**Глобальный форум по безопасности
дорожного движения**

Группа экспертов по дорожным знакам и сигналам

Предложение по поправкам к приложениям 1 и 3

Представлено секретариатом и Председателем

Изображение допустимого варианта примерного знака G, 2 а (G-02.1):

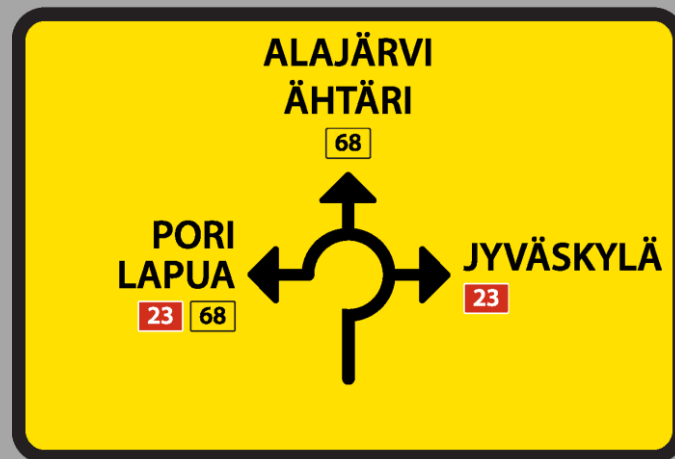
(это изображение надлежит исправить)

Изображение допустимого варианта примерного знака G, 4 а (G-04.1):

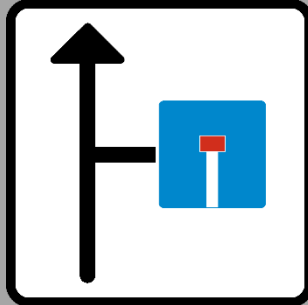
(это изображение надлежит исправить)

Изображение допустимого варианта примерного знака G, 4 б (G-04.2):

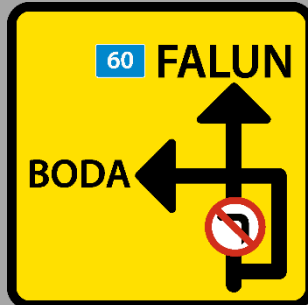
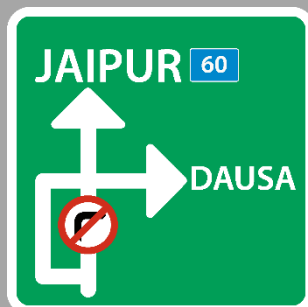
(эти изображения надлежит исправить)

Изображение допустимого варианта примерного знака G, 22 b (G-22.2):

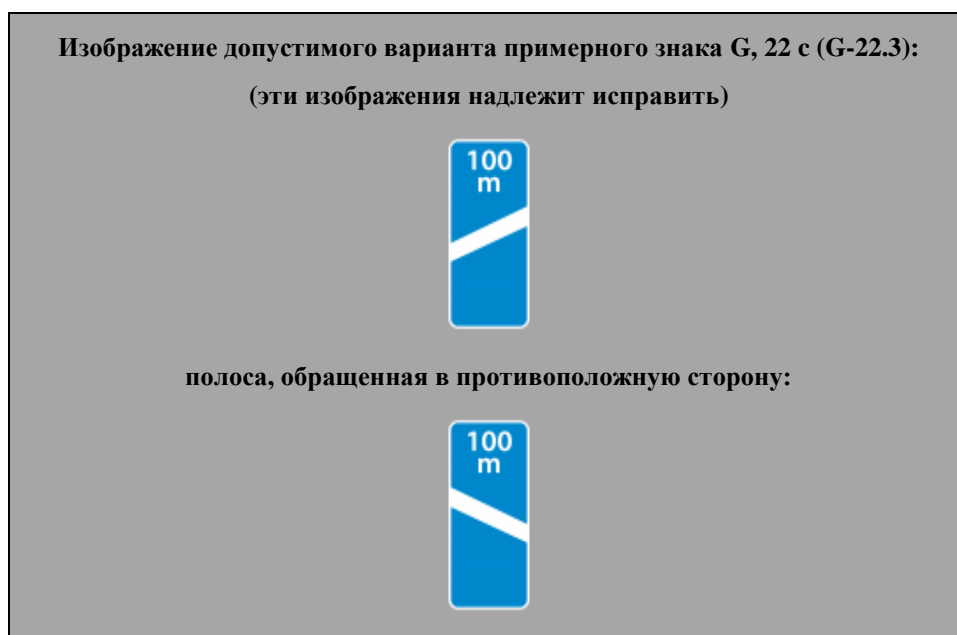
(эти изображения надлежит исправить)
